Modulo per la presentazione delle osservazioni per i piani/programmi/progetti sottoposti a procedimenti di valutazione ambientale di competenza statale

ID: Impianto geotermico pilota, denominato “Latera” da realizzarsi nei comuni di Latera e Valentano -(19 settembre 2023) codice procedura 10116

REPORT TECNICO

volto ad identificare potenziali criticità ed interferenze sulle matrici ambientali, indotte dal progetto per la realizzazione di un impianto pilota geotermico, denominato "Impianto Geotermico Pilota denominato Latera"

Sezione geologica da Bertrami et al.

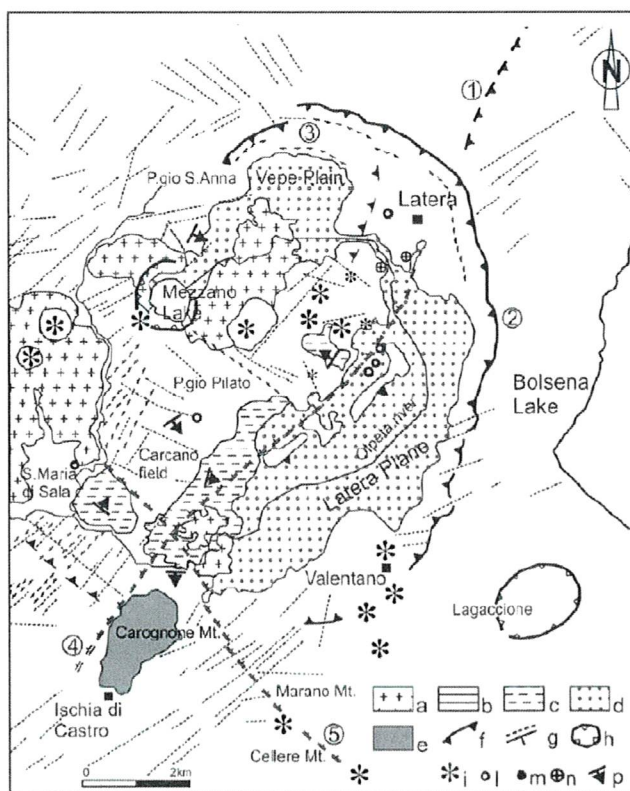
Il modello geologico riportato nella documentazione progettuale, derivante dallo studio redatto da Bertrami et. Al. poi ripreso da ENEL, mostra dettagliatamente nella sezione, di seguito allegata, l'assetto tettonico stratigrafico dell'area. Il modello è basato su dati stratigrafici reali derivanti dalle perforazioni eseguite, chiaramente supportate dalle indagini geofisiche eseguite nel tempo e pertanto costituisce a tutti gli effetti un elemento di consolidata affidabilità.

Nella porzione centrale della sezione, interessata dai pozzi ENEL denominati Latera 3 e Latera 3-D, si evince la presenza dell'alto strutturale del substrato carbonatico, costituente il serbatoio del fluido geotermico, in corrispondenza del quale si ha un estremo assottigliamento del livello del complesso flyschioide delle Liguridi. Le rocce del basamento calcareo in questa porzione di territorio risultano poste ad una profondità minore, infatti, rispetto alle zone limitrofe ed appaiono profondamente interessate da fenomeni tettonici, con stress sia compressivi che estensionali, che hanno portato alla formazione di una sinclinale fagliata da lineazioni ad alto angolo, di tipo estensionale.

In tal senso dunque è possibile ipotizzare che le linee di faglia possano rappresentare delle barriere a bassa permeabilità che generano una partizione del serbatoio geotermico, in sub-serbatoi idrogeologicamente isolati, o scarsamente comunicanti, fra loro.

In questo caso i pozzi di prelievo e reiniezione, posti a distanza di circa 1,5 Km (come le piazzole LT_1 ed LT_2) potrebbero andare ad interessare diversi settori del serbatoio geotermico e dunque l'ipotesi di un flusso continuo, a circuito chiuso, nel sistema, risulterebbe difficilmente realizzabile.

Dettaglio della sezione elaborata da Bertrami et al e relativa legenda. In giallo la zona in dettaglio

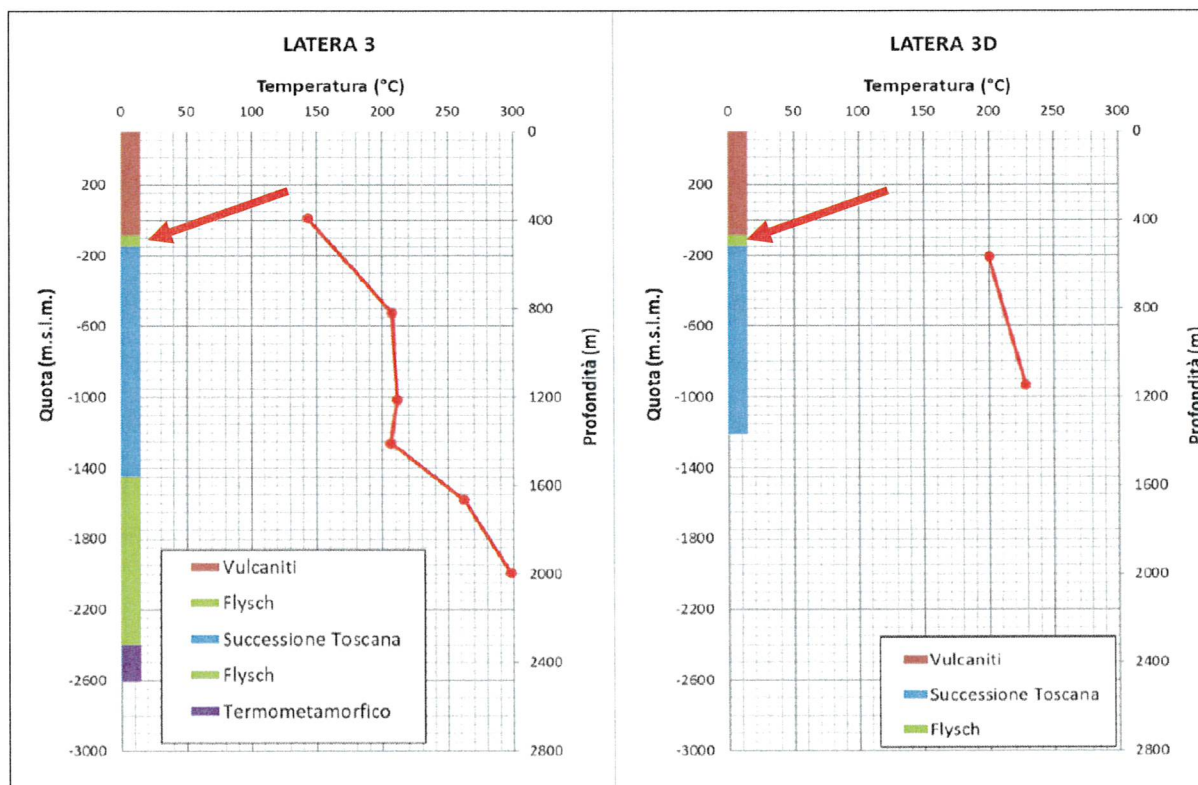
Un ulteriore aspetto che si ritiene doveroso considerare è basato sulla potenziale contaminazione dell'acquifero superficiale. Rifacendosi ancora al modello geologico stratigrafico presentato si intende mettere in risalto come l'area oggetto delle perforazioni che saranno dedicate al prelievo dei fluidi (LT_1) risulta sostanzialmente adiacente a quella interessata dalle perforazioni Latera 3 e Latera 3D. Ad una analisi di dettaglio della sezione sopra riportata, con particolare riguardo alla zona in questione, si può rilevare come, in corrispondenza della presenza dell'alto strutturale del substrato calcareo, sia presente un notevole assottigliamento dell'orizzonte costituito dai depositi flyschiodi liguridi.

Appare dunque chiaro come, nella porzione di territorio che verrà interessata dalle perforazioni destinate al prelievo dei fluidi, tale orizzonte, che nelle aree limitrofe ha potenze di centinaia e centinaia di metri, risulti qui contraddistinto da spessori assolutamente inferiori, nell'ordine di circa 50 metri, così come riportato nel log visibile a

Stratigrafie e log termici dei pozzi Latera 3 e Latera 3D. Da Studio di Impatto Ambientale presentato. La freccia rossa ad indicare lo spessore dei Flysch nell'area in esame.

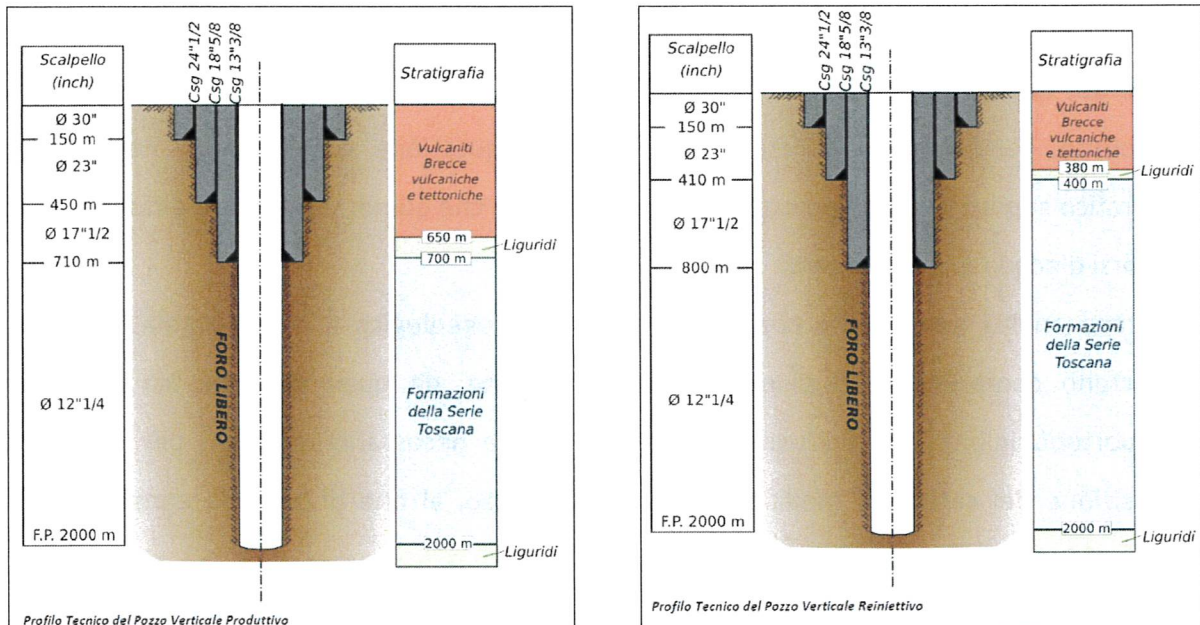
Tali depositi, costituiti da un alternanze di calcari marnosi, marne, arenarie ed argilloscisti, ove sottoposti a stress tettonici, non mostreranno una univoca risposta duttile alla deformazione, ma, in presenza di prevalenti elementi calcarei, risponderanno con una deformazione fragile e la conseguente formazione di livelli altamente fratturati e/o lo sviluppo di lineazioni di faglia. In considerazione di questi processi, la permeabilità di tali orizzonti risulterà variabile e tutt'altro che nulla, in maggior ragione dei loro spessori localmente contenuti, consentendo la risalita di fluidi profondi in superficie. Ad ulteriore conferma di tale possibilità, già nelle condizioni di equilibrio, quali quelle attuali, lo stesso studio di impatto ambientale, a pagina 52, cita la presenza di sorgenti termali, delle emanazioni gassose delle Puzzolaie ed i fenomeni di alterazione idrotermale della ex miniera di zolfo, confermando la presenza di vie preferenziali di risalita dei fluidi geotermali in superficie.

In sostanza si ritiene che, considerare il complesso flyschioide come l'orizzonte acquicludente dell'acquifero superficiale ospitato nelle vulcaniti, capace di isolare totalmente lo stesso dalle contaminazioni dei fluidi termali presenti nel serbatoio calcareo, sia forse una assunzione non troppo rappresentativa del reale modello geologico dell'area. La capacità del livello flyschioide di isolare i due acquiferi (dolce e geotermale) è stata analizzata anche in recenti studi condotti nei sistemi termali provinciali, quale quello di Viterbo e largamente trattata nello *"Studio su ipotesi operative di utilizzo delle risorse idriche del sistema idrotermale dell'area viterbese e programmazione dei relativi metodi"*, redatto da Piscopo et al. nel 2016. In questo è riportato il modello di circolazione e risalita delle acque termali che, proprio attraverso i livelli fratturati e fagliati all'interno del complesso dei flysch, dal serbatoio calcareo risalgono in superficie fino alle storiche emergenze presenti nel territorio, risultando dunque capaci quindi di by-passare sia i livelli delle liguridi, che degli orizzonti argillificati presenti alla base del complesso delle vulcaniti.

La perforazione dei pozzi in progetto può dunque costituire una ulteriore via di risalita preferenziale dei fluidi profondi. Il progetto delle opere prevede l'utilizzo di diametri di perforazione decrescenti che consentono la messa in opera di rivestimenti (casing), i quali permettono di cementare le pareti di scavo isolandole idrogeologicamente. La parte terminale del foro, immediatamente al di sotto del livello dei flysch, così come da schemi progettuali riportati a pag. 55 del Progetto definitivo e di seguito riportati, risulta però priva di rivestimento.

Area di emissione gas endogeni in loc. Puzzolaie

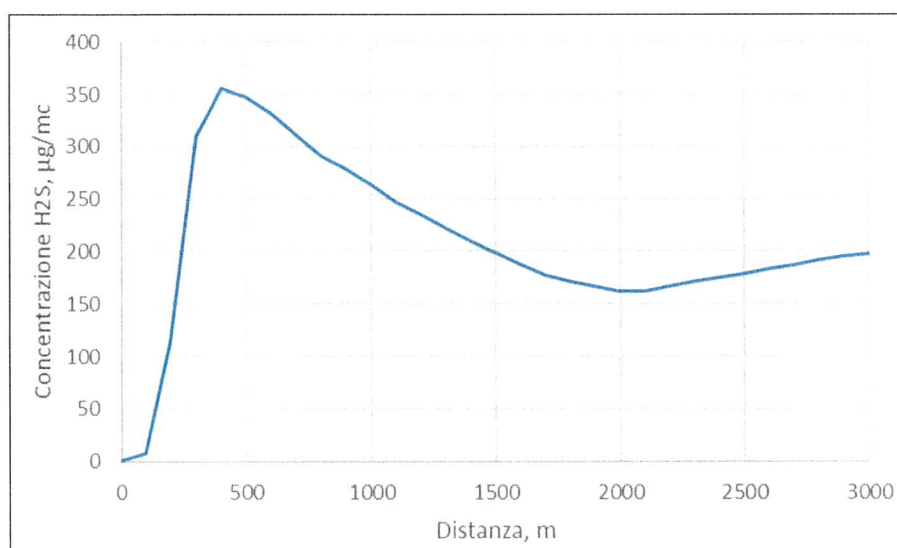
La Società proponente intende mettere in atto un sistema di monitoraggio per la rivelazione di gas endogeni, atta a verificare eventuali emissioni in atmosfera, dotato di sistema di allarme in relazione alla concentrazione rilevata. I sistemi monitoreranno le emissioni di CO₂, H₂S e CH₄. L'area, come noto, è già interessata storicamente da emissioni naturali di gas endogeni, quali quelli in loc. Puzzolaie, prevalentemente caratterizzate dalla presenza di acido solfidrico e da anidride carbonica.

La realizzazione delle perforazioni in progetto andrà potenzialmente ad interessare le aree già oggetto di copiose emissioni in atmosfera, incrementando il grado di fratturazione nelle rocce e quindi la loro permeabilità. Le emissioni in atmosfera, nello studio di impatto ambientale, sono considerate esclusivamente in relazione alle fasi denominate "prove di produzioni" aventi durata massima di 14 giorni. Le emissioni durante tali fasi saranno rilasciate in atmosfera attraverso un camino. La composizione dei gas incondensabili emessi è stata valutata sulla base delle indicazioni fornite dalle emissioni ottenute durante la perforazione del Pozzo Latera 3D, rappresentate al 98,5% da CO₂ e dall'1,5% da H₂S. La valutazione delle ricadute è stata elaborata sulla base di un modello previsionale sviluppato per analisi speditive in fase di screening.

Modellazione della concentrazione di H₂S oraria in relazione alla distanza dal punto di emissione

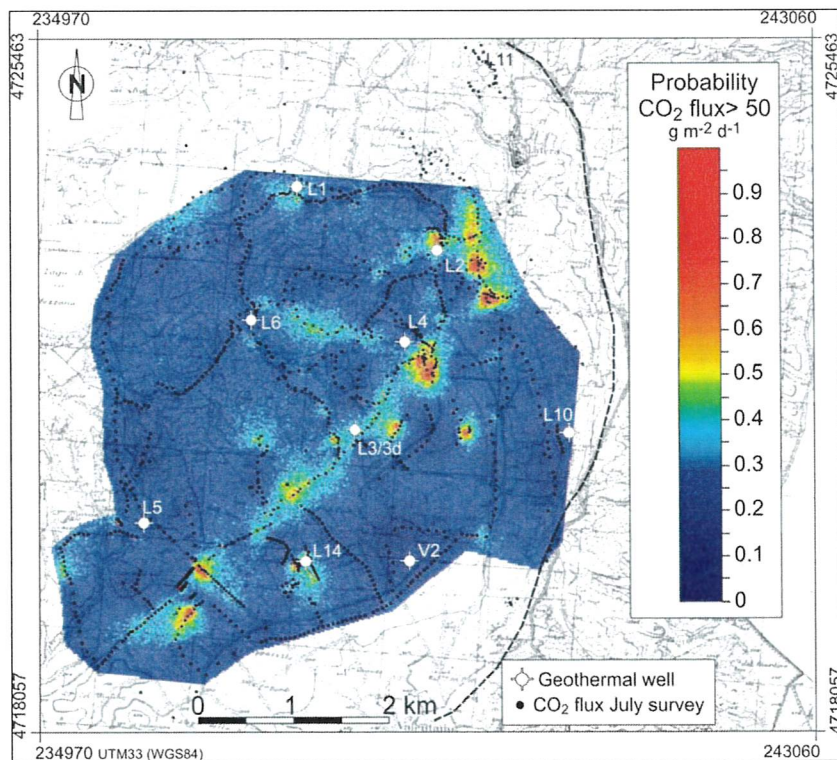
L'analisi delle concentrazioni di emissione orarie, definite dal modello, vengono riportate ad una media giornaliera, mediante valutazioni suggerite dai protocolli EPA riportati nel documento, in cui viene indicato un parametro moltiplicativo pari a $0,4 \pm 0,2$.

Nello studio di impatto si adotta un valore di 0,4 che riporta l'emissione giornaliera a valori inferiori ai 150 µg/mc, che rappresenta la soglia di riferimento WHO (World Health Organization). Tale valore però potrebbe apparire sottostimato ove si considerasse un coefficiente cautelativo pari a 0,6, come plausibilmente suggerito: ne risulterebbe infatti un

valore superiore alla soglia di riferimento di $150 \mu\text{g}/\text{mc}$, per un areale superiore a 1000 metri di distanza rispetto al punto di emissione, considerando il valore orario di $260 \mu\text{g}/\text{mc}$ riportato nel grafico soprastante.

Mappa di probabilità di flusso di CO_2 superiore a $50 \text{ g} \cdot \text{m}^2 \cdot \text{d}^{-1}$

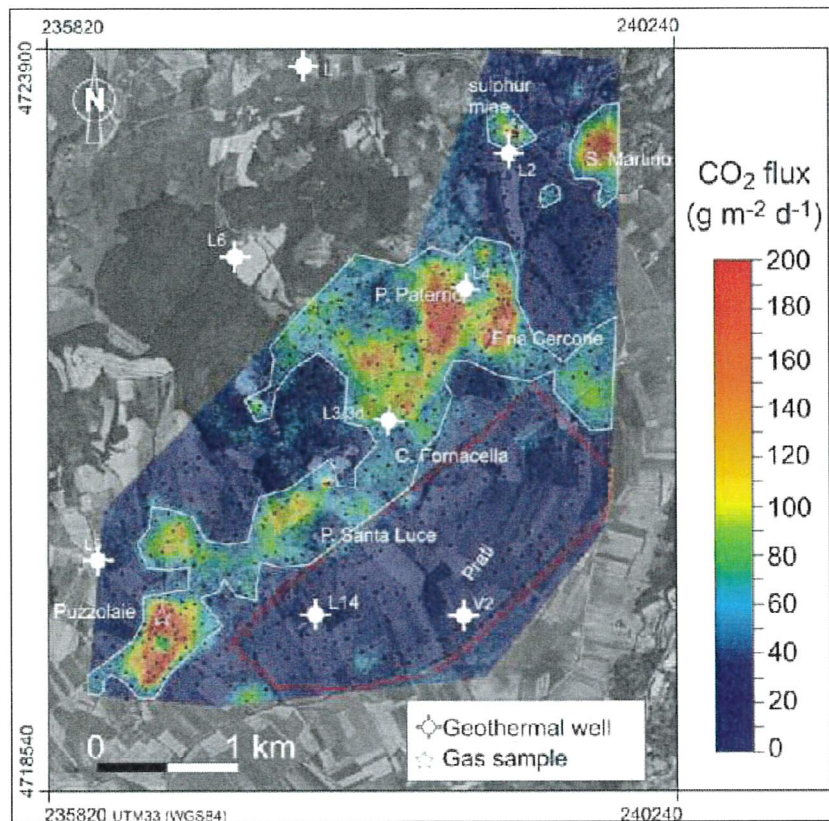
In ulteriore analisi, sempre nell'ambito delle emissioni atmosfera si riporta come recenti studi condotti nella zona (Chiocchini et al. 2007), volti a comprendere la potenzialità delle misure di degassamento nel suolo della CO_2 , nell'ambito di valutazioni sulle potenziali dei sistemi geotermici profondi, abbiano messo in luce come l'area risulti interessata da elevati valori di emissioni, calcolate in $350 \text{ t}/\text{giorno}$ in un'areale di circa $3,1 \text{ Km}^2$. Le emissioni maggiori si allineano prevalentemente lungo l'asse della principale faglia che interessa la zona e lungo altre linee di frattura secondaria, mostrando, ancora una volta, come la risalita di fluidi, in questo caso di gas, sia fenomeno tutt'altro che secondario.

Le simulazioni sopra descritte dunque non risulterebbero eseguite per quanto concerne le emissioni di CO₂, ben superiori a quelle di H₂S (98.5% contro 1,5%), emesse in un territorio che risulta già per sua natura interessato da tali emissioni, come sopra descritto. Il processo di produzione nelle centrali di tipo "flash", come riportato nel Progetto Definitivo, libera la CO₂ naturalmente disciolta nelle acque.

Figura 2.2.2.1.a Estratto Carta Idro-Geo-Termica regionale utilizzo risorsa alta-media e bassa entalpia

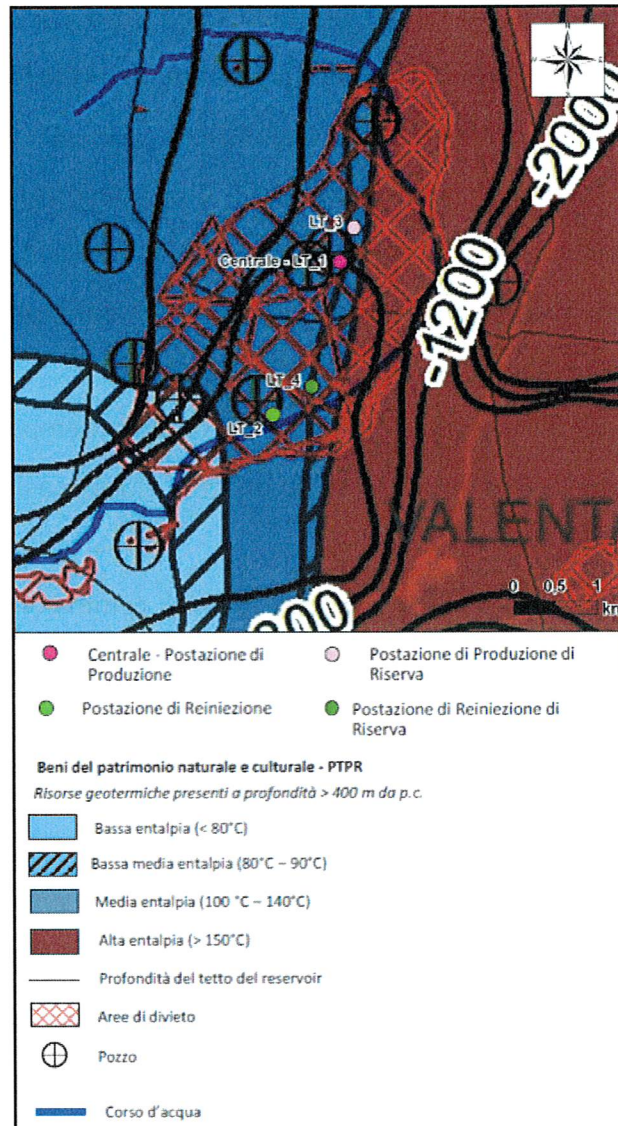
Le aree interessate dal progetto ricadono però, al contempo, in quelle zone gravate da divieto, ossia in quelle zone interessate da divieti e vincoli così come descritto all'art.6 della suddetta Legge.

Nello specifico in tale articolo, nello specifico al comma 4 è riportato che: *"È vietata l'installazione di impianti geotermici che implicano la realizzazione di pozzi in tutte le aree della Regione, individuate anche nella Carta idro-geo-termica regionale di cui all'articolo 5, comma 3, in cui si riscontra una fuoriuscita anomala di gas endogeni nocivi alla salute umana"*.

Nello Studio di Impatto Ambientale presentato, si legge invece come al comma 4 dell'art. 6 della L.R. 3/2016 sia indicata la seguente prescrizione: *"É vietata l'istallazione di impianti geotermici che implicano la realizzazione di pozzi in tutte le zone delle Regione dove si riscontra la presenza di gas radon con livelli superiori a 300 Bq/m³"*.

Tale difformità porta a considerare come sia stato valutato solo il radon fra i gas endogeni nocivi, escludendo il più ampio spettro dei gas ricompreso invece nella dicitura dell'articolo sopra riportato, entro il quale si possono chiaramente ascrivere l'acido solfidrico e l'anidride carbonica sopra trattati.
